**CEI
IEC
169-2**

AMENDEMENT 1
AMENDMENT 1

Amendment 1

**Part 2:
Coaxial unmatched connector**

FIGURE 2a

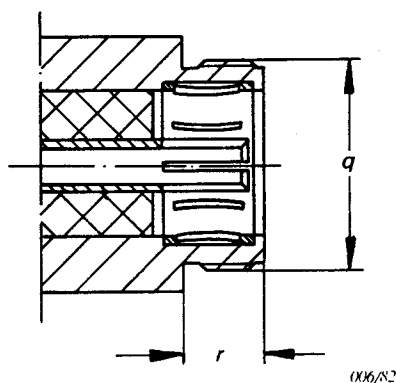
1.1.2 Connecteur avec verrouillage à vis

Les dimensions spécifiques aux connecteurs avec verrouillage à vis sont données dans les figures 1a et 2a. Toutes autres dimensions et données techniques restent inchangées.

Réf.	mm		in		Fig.
	min.	max.	min.	max.	
k	7,11	7,54	0,28	0,30	1 a
m	3,5	4,5	0,14	0,18	1 a
n	M 14 × 1		M 14 × 1		1 a
p	4	—	0,16	—	1 a
q	M 14 × 1		M 14 × 1		2 a
r	5	—	0,2	—	2 a

FIGURE 2a

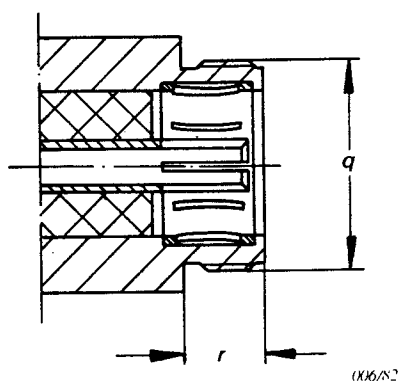
1.1.2 Connector with screw lock

The dimensions specific to the connector with screw coupling are given in Figures 1a and 2a. All other dimensions and technical data are unchanged.

Ref.	mm		in		Fig.
	min.	max.	min.	max.	
k	7.11	7.54	0.28	0.30	1 a
m	3.5	4.5	0.14	0.18	1 a
n	M 14 × 1		M 14 × 1		1 a
p	4	—	0.16	—	1 a
q	M 14 × 1		M 14 × 1		2 a
r	5	—	0.2	—	2 a
